设计变更,补充通知单

工程编号	201805007SH
专业	建筑
日期	2020.10.22
共 5 页	第 2 页

工程名称 开元壹号62#地块

通知单编号 建施变更006-2

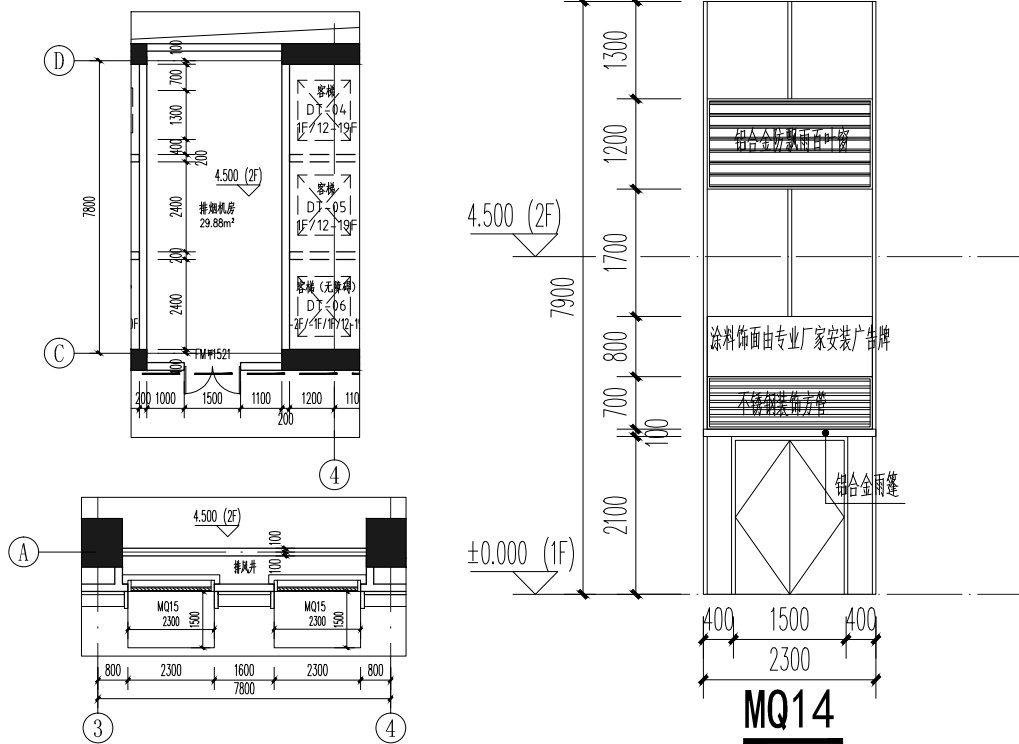
8. 1F在1轴~2轴交A轴2扇百叶窗BYC2316改为BYC2315,交F轴百叶窗BYC4916距地高度改为2100,百叶通风率60%,修改详图如下:
